Die preisgekrönten Entwürfe zu einem Volksgarten im Südosten der Stadt Düsseldorf.*)

Vesprochen von E. Böttcher, Gartentechniker, Berlin.

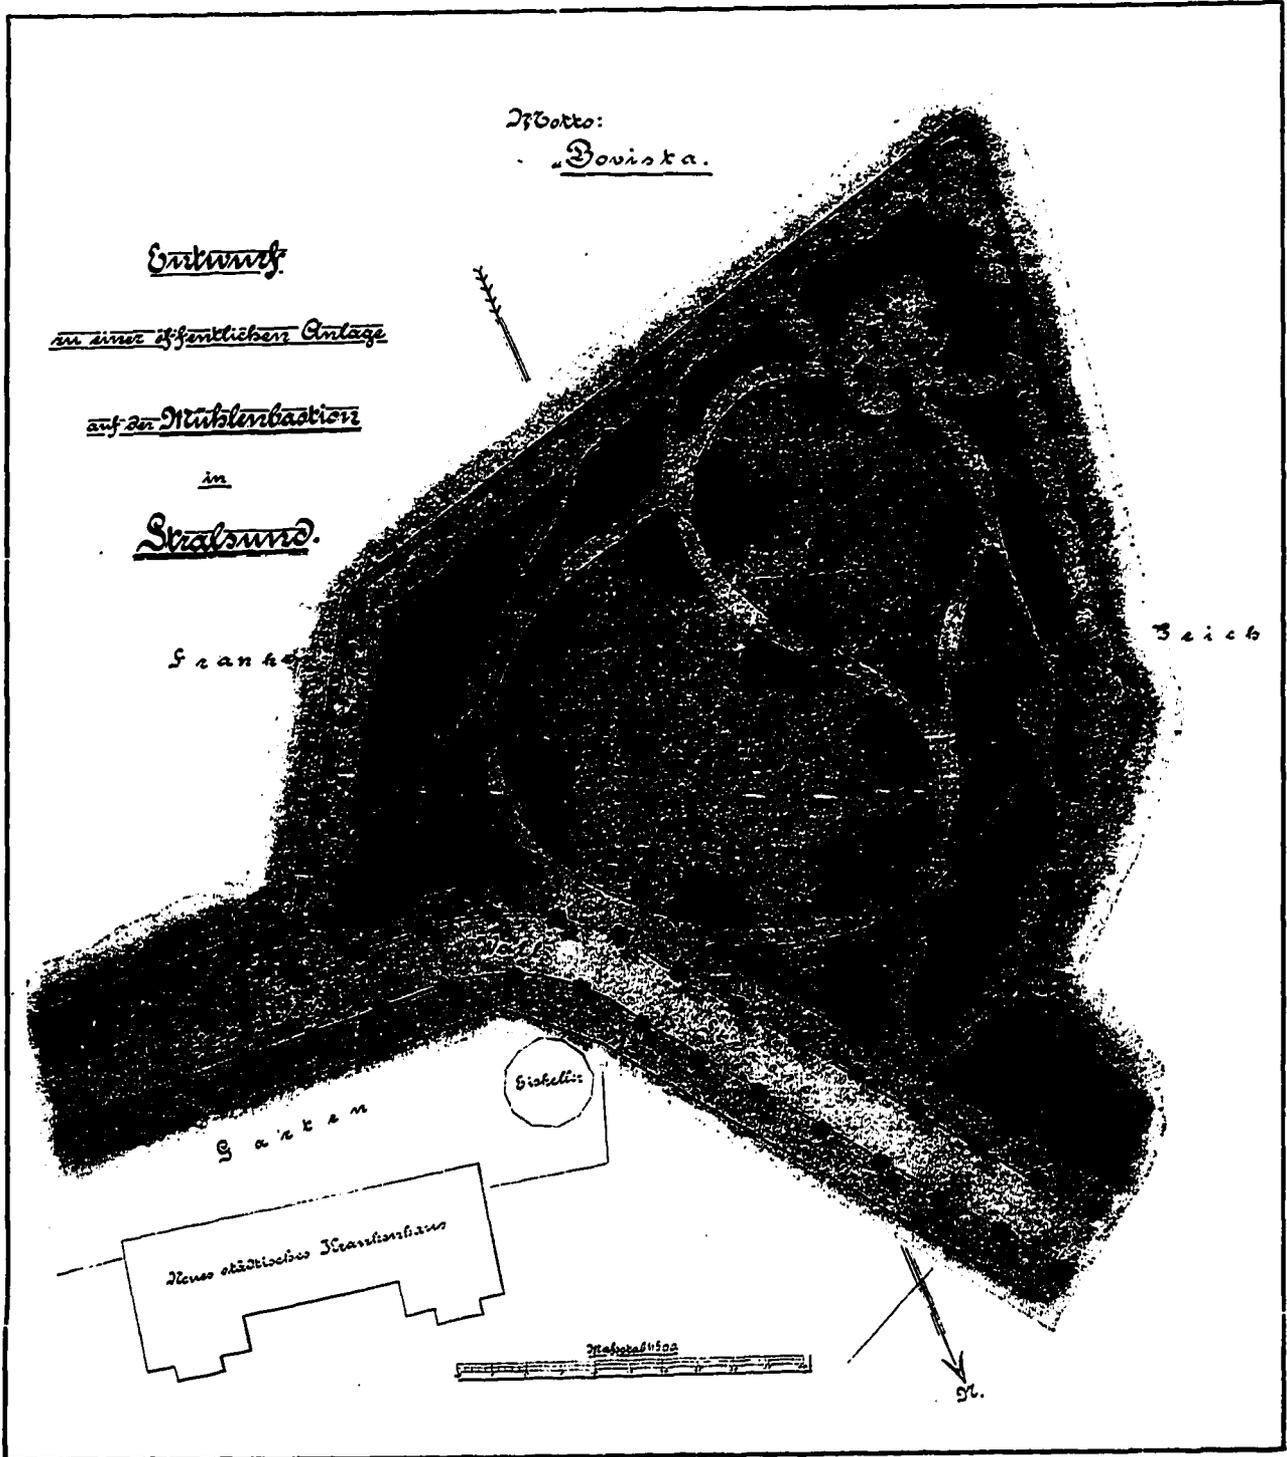
Bei dem Entwurfe der Umgestaltung der ehemaligen Mühlenbastion in Straßund in eine öffentliche Anlage mußte vor allem auf die Bodengestaltung, die Qualität des Bodens als strengem Lehmboden und auf möglichste Zurechtung des festgesetzten Preises von etwa 4000 Mk. Rücksicht genommen werden.

Leider mußte infolge der letzten Bedingung die Anlage auf das denkbar Einfachste eingeschränkt werden, um so mehr, da allein die behufs Erzielung eines schönen Landschaftsbildes erforderliche Terrainbewegung schon mehr denn ein Drittel der ausgeworfenen Summe erforderte.

Was den Entwurf anbetrifft, so würde durch Abtragung der 1800 cbm disponibler Erde und Einbauen derselben längs der Grenzen auf der Höhe des Bastionshofes, sowie an den Böschungen eine Bodenbewegung hergestellt, die den Böschungen ihre steifen und geraden Lineamente nehmen, sowie das ganze Plateau zu einem breiten Thal umgestaltet. Dementsprechend sind die Abhänge und die Ränder der oberen Bastionssebene mit Gehölzen bepflanzt, so daß nur hin und wieder eine Öffnung darin einen Blick auf den Frankenteich (von oben) zuläßt, andererseits ist fast die ganze Breite des Bastionshofes als ein weites Thal aufgefaßt, in das hier und dort die Gehölzmassen hineinspringen, um durch ihre Verschiebung untereinander die Blicke in diesem Thale noch zu vertiefen.

Auf der unteren, 4,5 m breiten Promenade, die mit *Fraxinus excelsior* (des hiesigen niedrigen Grundwasserstandes wegen) besetzt ist, sind mehrfach Einschnitte in den Rasen bezw. die Böschungen gemacht, um Bänke aufzunehmen, von denen aus man Blicke über den Frankenteich hat.

Der eigentliche Eingang zum Park liegt gerade an der Ecke der Frankensteinstraße, so daß ein hier anlangender Spaziergänger fast unvermerkt durch den sich der Allee als Kurve anschließenden Hauptgangsweg in die Anlage hineingelockt wird.

Niedrige Sträucher mögen den vom Hauptplatz hierher gerichteten Blicken die Umfassungsmauer des Krankenhauses entziehen, ohne daß sie den aus den oberen Stockwerken dieses Gebäudes schauenden Kranken die Aussicht in die Anlage verperren.

An der Nordwest-Ecke der Bastion ist in halber Höhe der Böschung ebenfalls ein größerer Sitzplatz projektiert, von dem aus man über diesen Teil des Frankenteiches blicken kann, während ein an der südöstlichen Ecke gelegener Sitzplatz einen Aussichtspunkt für verschiedene Teile des Parkes bietet. Die Blumenbeete können mit einfachen Sommerblumen, wie: Petunien, Phlox, Scabiosen, *Nimulus*, *Dianthus*, *Godetien* etc., bepflanzt werden, weil der für sie veranschlagte niedrige Preis keine vornehmere und haltbarere Bepflanzung zuläßt.

Längs der Ufer auf der unteren Promenade empfiehlt es sich, ein Gitter aus Bandeisengitter oder auch eine niedrige Hecke zum Schutze des Publikums gegen Unfälle anzubringen.
